Европейская экономическая комиссия

Рабочая группа по унификации технических предписаний и правил безопасности на внутренних водных путях

Резолюция № 59 "Инструкция по сигнальным знакам, регулирующим судоходство по водным путям"

Поправки к резолюции № 59

Рис. 2

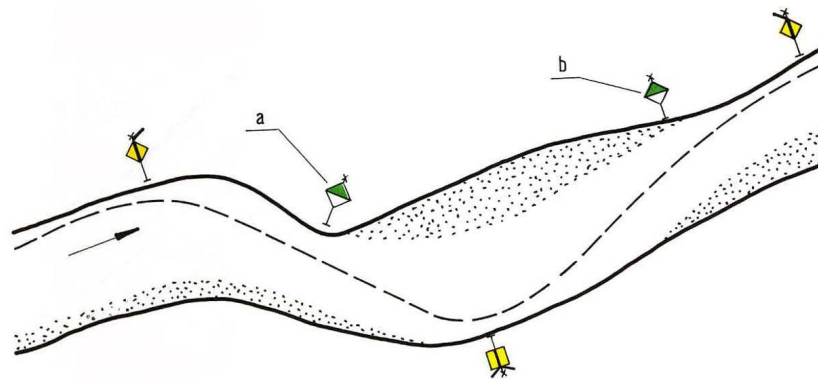
4.2.1.5 Если же расстояние между двумя смежными перевальными знаками превышает их расчетную дальность видимости, а также когда судоводитель проходит вблизи берега, то между этими двумя перевальными знаками устанавливаются береговые огни для ориентировочного указания положения судового хода (рис. 2, знак а). Береговые огни устанавливаются также в том случае, когда судоводитель проходит вблизи берега (рис. 2, знак b).

Рис. 3

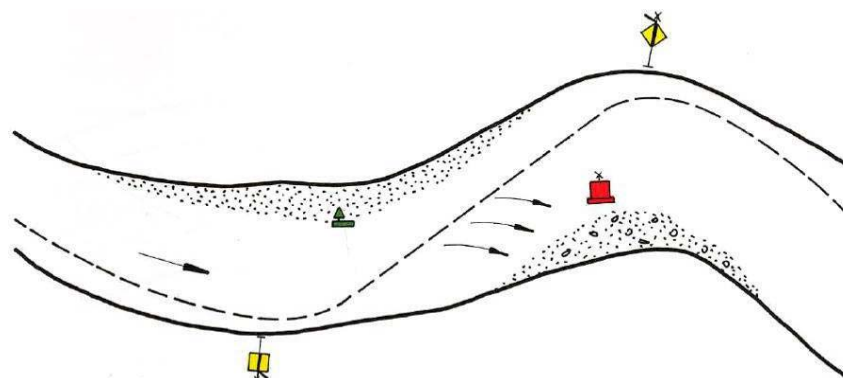
4.2.1.6 При наличии косых течений, сильных боковых ветров и т.п. судоводитель может быть дополнительно обозначен знаками в зависимости от местных условий (рис. 3).

Рис. 4

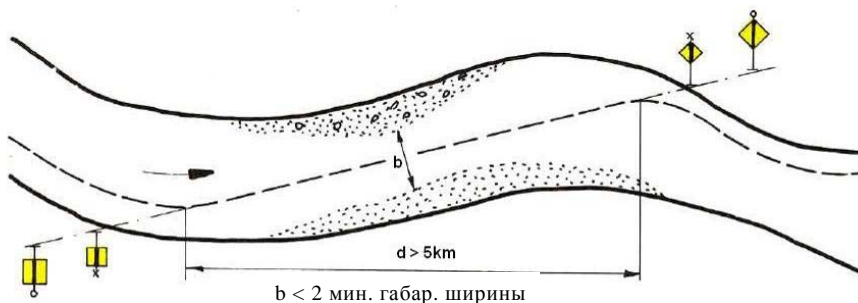
4.2.1.7 Если судовой ход на длинных перевалах проходит по середине реки или резко переходит от одного берега к другому, то для обозначения его оси могут быть установлены створные знаки, как показано на рис. 4.

Предпочтение створным знакам отдается также на прямолинейных участках протяженностью более 5 км, где ширина судового хода составляет менее двойной предусмотренной минимальной габаритной ширины для конкретного участка. В том случае, когда позволяет конфигурация берегов, створы устанавливаются на обоих концах створной линии (рис. 4).

Рис. 5

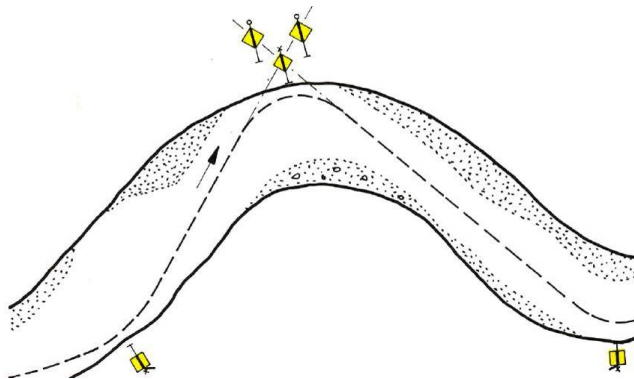
4.2.1.8 На участках, где судовой ход непосредственно после перевала к другому берегу резко переваливает к противоположному берегу, в обязательном порядке выставляются створные знаки – тройники (передний знак должен иметь два щита) (рис. 5). В таком случае огни задних створных знаков должны иметь строго направленное действие по оси фарватера: один – вверх по течению, другой – вниз по течению.

Рис. 8

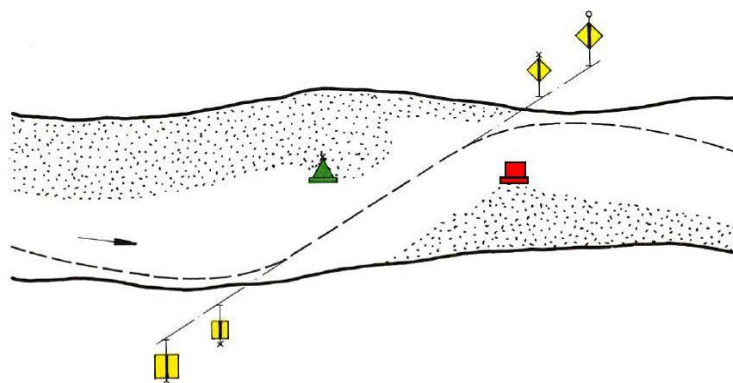
4.3.2 Перекаты у противоположных берегов могут быть также отмечены перевальными знаками при достаточной ширине судового хода в случае прямолинейного прохождения судов (рис. 8).

Рис. 9

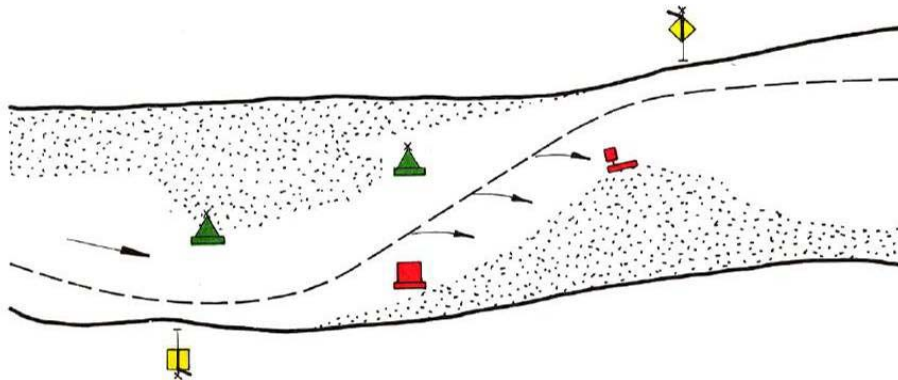
4.3.3 Судовой ход на перекатах обычно обозначается плавучими знаками (рис. 8 и 9).

Рис. 10

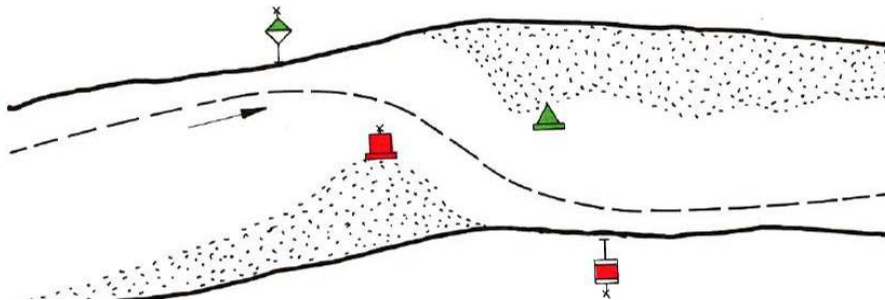
4.3.4 Если фарватер проходит прямолинейно через перекат, имеющий короткий гребень, то при входе и выходе из его корыта должно быть установлено не менее двух плавучих знаков: один – со стороны верхнего, а второй – со стороны нижнего побочного переката (рис. 10).

Рис. 11

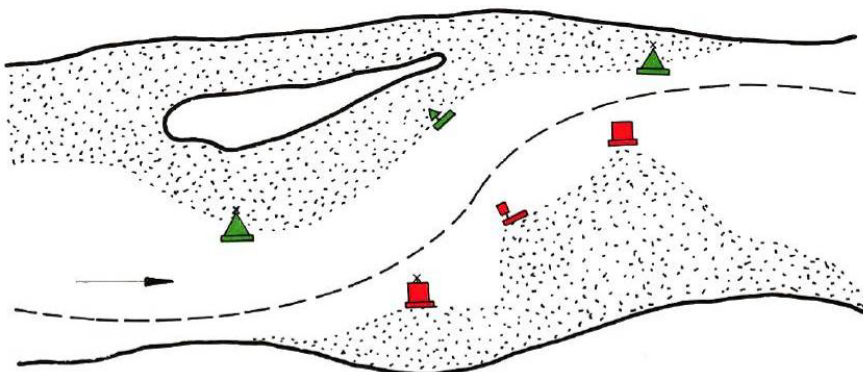
4.3.5 В случае искривления судового хода в пределах корыта переката должны быть выставлены дополнительные плавучие знаки (рис. 11).

Рис. 12

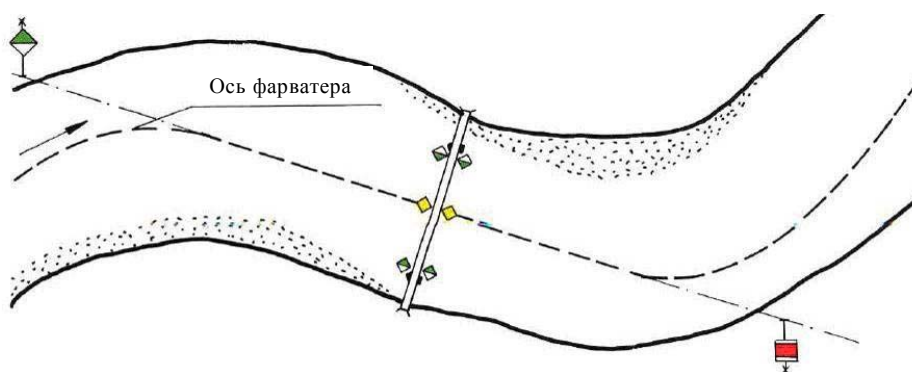
а) если мост расположен на извилистом участке реки, для облегчения прохода судов через судоходный пролет могут быть применены плавучие знаки (В.1, В.2, приложение 8 к ЕПСВВП) (рис. 12).

Рис. 13

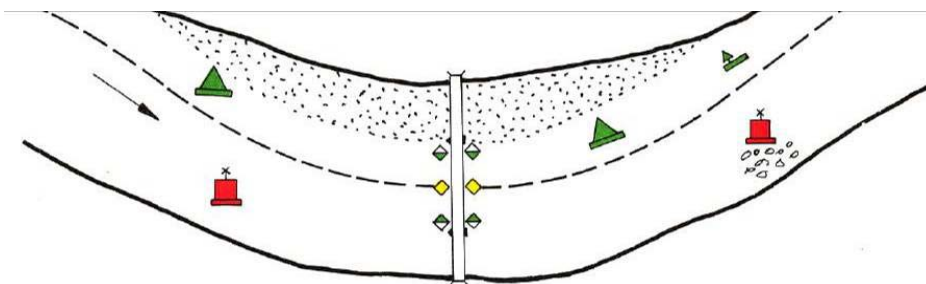
б) в случае, когда на извилистом участке, вследствие большой искривленности судового хода или по другим причинам, местные условия не разрешают применение вышеупомянутых знаков, могут быть применены плавучие знаки (буи и т.п.), выставляемые таким образом, чтобы направление обозначенного ими судового хода совпадало с направлением течения (рис. 13).

Рис. 14

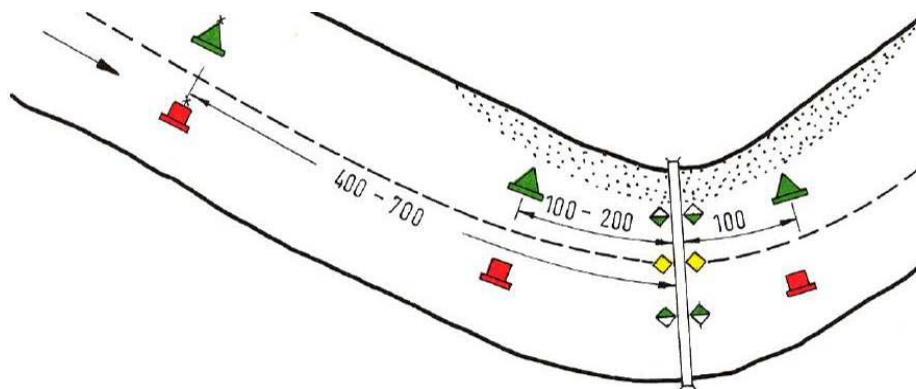
с) если мост расположен на участке русла, где течение на подходе к мосту направлено под углом к оси судового пролета, плавучая обстановка выше моста может состоять из двух пар буйев. Ближняя к мосту пара буйев устанавливается на расстоянии 100–200 м от него, вторая пара буйев ставится на расстоянии 400–700 м от моста. Буи второй пары располагаются так, чтобы образуемая ими и буями первой пары линия судового хода совпадала с направлением течения. На подходе снизу к такому мосту, на расстоянии 100 м от него, может быть установлена еще одна пара буйев (рис. 14).
